Modulo per la presentazione delle osservazioni per i piani/programmi/progetti sottoposti a procedimenti di valutazione ambientale di competenza statale

ID: Codice procedura (ID_VIP/ID_MATTM): 12691

“Progetto di un impianto eolico denominato "Pitigliano" ubicato nei comuni di Pitigliano (GR) e Sorano (GR) costituito da 20 (venti) aerogeneratori di potenza nominale 7,0 MW per un totale di 140,0 MW con relative opere connesse ed infrastrutture indispensabili”

TESTO DELLE OSSERVAZIONI

IMMAGINE n 5. Mappa eolici elaborata dall'Associazione Amici della Terra. La mappa evidenzia il cumulo degli impianti tra Lazio e Toscana.

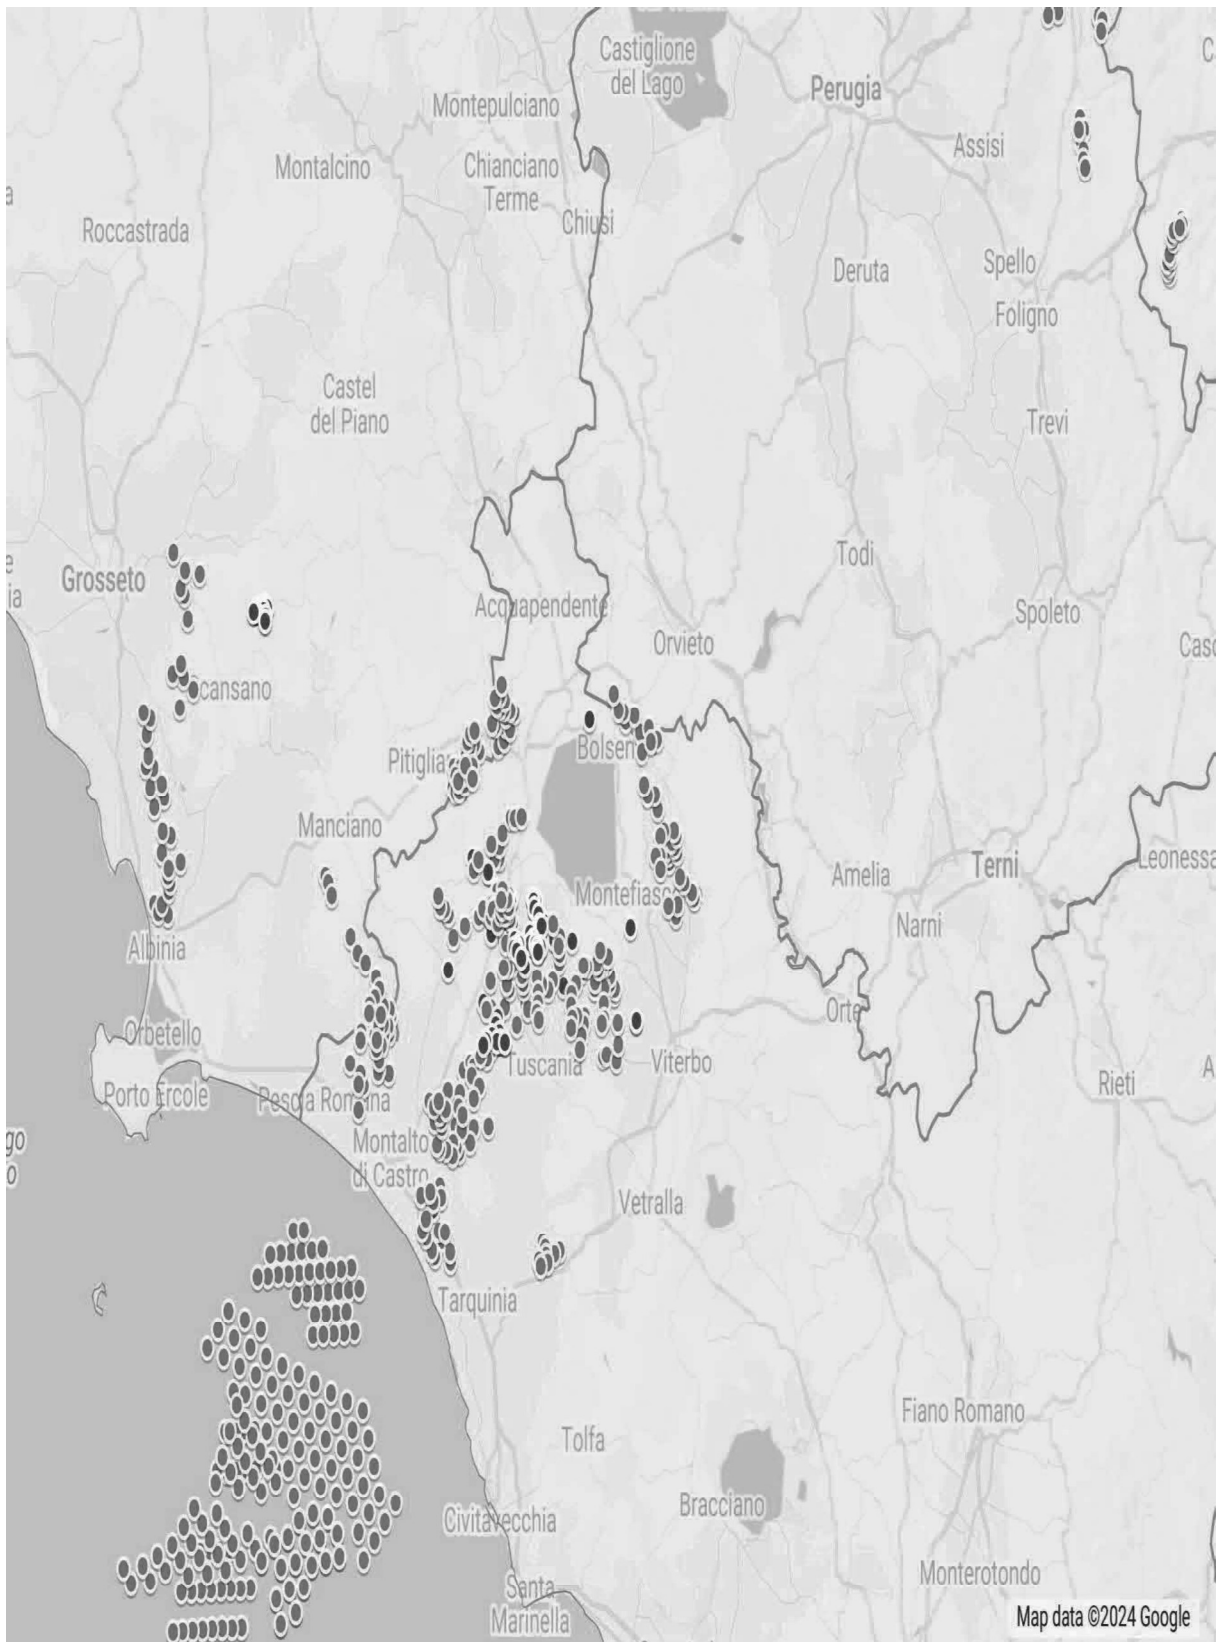
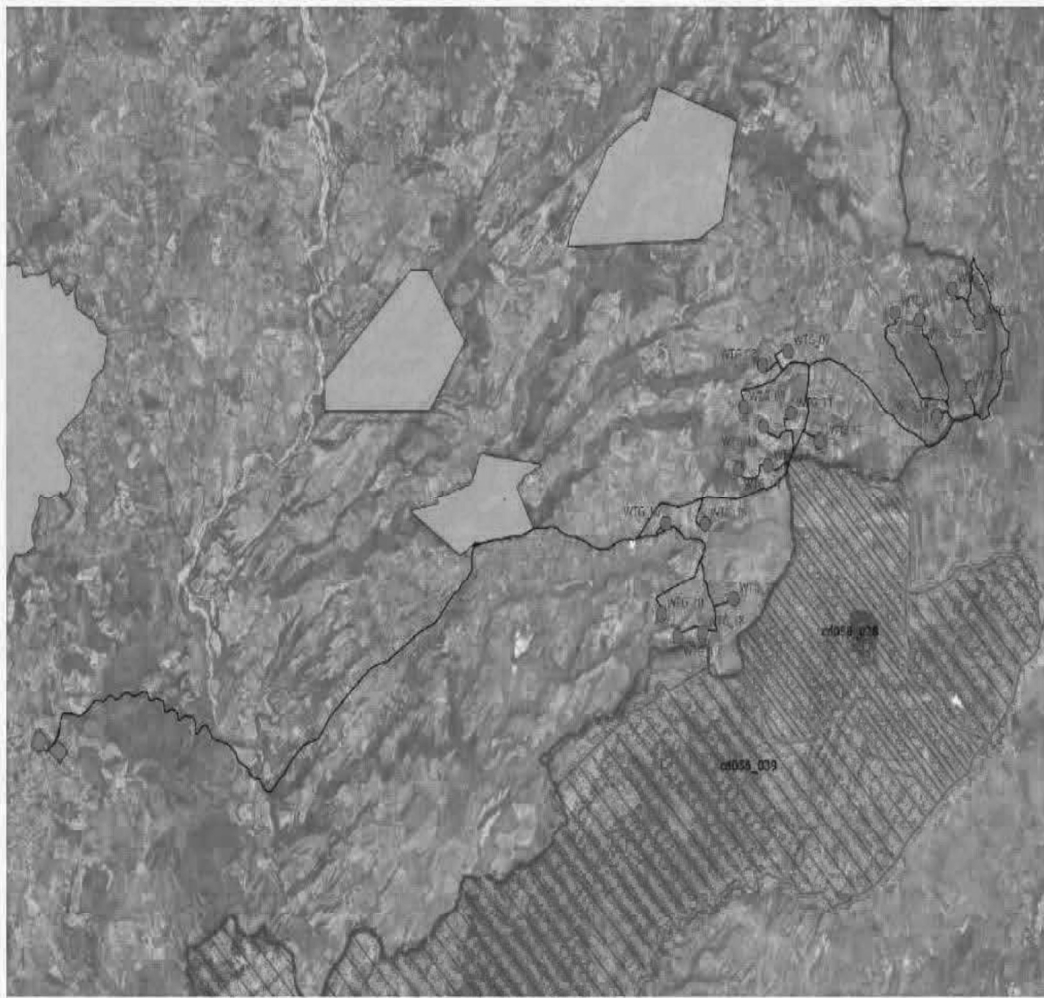
Riguardo al cumulo degli impianti FER, le mappe prodotte dalla proponente riguardano, come già evidenziato, soltanto una parte molto piccola degli impianti FER dell'area intermedia e vasta e in particolare di quelli eolici che contribuiscono a creare un notevole cumulo e la saturazione del territorio tosco laziale. Riguardo al cumulo dei soli impianti eolici si riporta la mappa dell'intervisibilità degli impianti eolici elaborata dall'Associazione nazionale “Amici della Terra”.

Se agli impianti eolici rappresentati qui sopra che non comprendono sia l'impianto eolico Pitigliano e le altre 14 pale del progetto eolico in verifica amministrativa sempre nel territorio di Pitigliano si aggiungono i migliaia di ettari (7000 fin'ora) di territorio occupato dagli impianti fotovoltaici e agrivoltaici e dalle altre tipologie appare chiaro il numero spropositato degli impianti FER nella bassa toscana e nella Tuscia.
